Bebauungsplanverfahren Nr. 62R

für den Bereich westlich des Klinikums "Am Bruderwald"
Erweiterung des Klinikums zum Gesundheitscampus

Übersicht der eingegangenen Stellungnahmen

Tabellarische Behandlung der eingegangenen Stellungnahmen

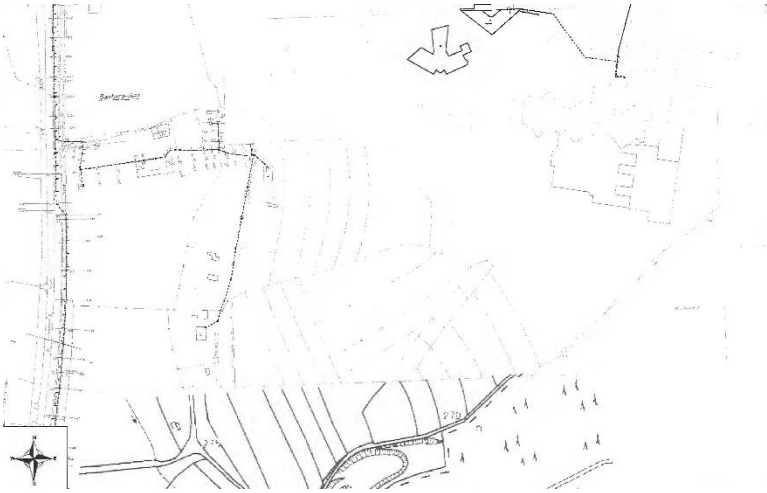
Nr.		Schreiben v.	Stellungnahme	Behandlungsvorschlag
	Abteilung Grünanlagen und Friedhöfe		<u>Grünanlagen und Friedhöfe</u> GuF haben keine Einwände oder Auflagen gegen den B-Plan 62R /Erweiterung Klinikum am Bruderwald. Die grünordnerischen und naturschutzfachlichen Interessen wurden unseres Erachtens nach ausreichend berücksichtigt.	- Kenntnisnahme
	Abteilung Müllentsorgung und Straßenreinigung	20.02.2023	Generell werden Privatstraßen und Privatgrundstücke von den Fahrzeugen der Müllentsorgung und der Straßenreinigung nicht befahren. Um Straßen und Fahrwege mit Müllsammelfahrzeugen zu befahren, müssen nachfolgende Anforderungen erfüllt werden: Straßen oder Wege müssen: - öffentlich gewidmet sein - für 3-achsige Abfallsammelfahrzeuge mit einer zul. Gesamtmasse von mind. 30 Tonnen ausreichend tragfähig, befestigt und durchgehend befahrbar sein - ohne Begegnungsverkehr bei geradem Straßenverlauf eine Breite von mind. 3,05 Meter aufweisen - mit Begegnungsverkehr eine Breite von mindestens 5,50 Meter aufweisen - eine lichte Durchfahrthöhe von mind. 4 Meter aufweisen - so bemessen sein, dass an Ein- und Ausfahrten die Schleppkurven 3-achsiger Abfallsammelfahrzeuge berücksichtigt sind. Dies gilt ebenso bei Verschwenkungen der Fahrbahn, z.B. an Pflanzinseln, Bäumen und ausgewiesenen Parkplätzen - so gestaltet sein, dass Bodenschwellen problemlos von Abfallsammelfahrzeugen befahren werden können Die genannten Anforderungen (Durchfahrtsbreiten, Durchfahrthöhe) dürfen durch Bepflanzungen (Bäume, Sträucher, Hecken, etc.) nicht beeinträchtigt werden. Falls Absperrpfosten vorhanden sind, sind diese am Tag der Abfuhr von der Hausverwaltung rechtzeitig zu entfernen. Anforderungen an die Gestaltung von Sackgassen, Stichstraßen und -wegen Müll darf nach den geltenden Arbeitsschutzvorschriften gemäß § 16 UVV "Müllbeseitigung" (BGV C27) nur abgeholt werden, wenn die Zufahrt zu Müllbehälterstandplätzen so angelegt ist, dass ein Rückwärtsfahren nicht erforderlich ist.	- Kenntnisnahme; es ist keine öffentliche Entsorgung vorgesehen bzw. notwendig; die Entsorgung erfolgt privatwirtschaftlich über die Sozialstiftung.
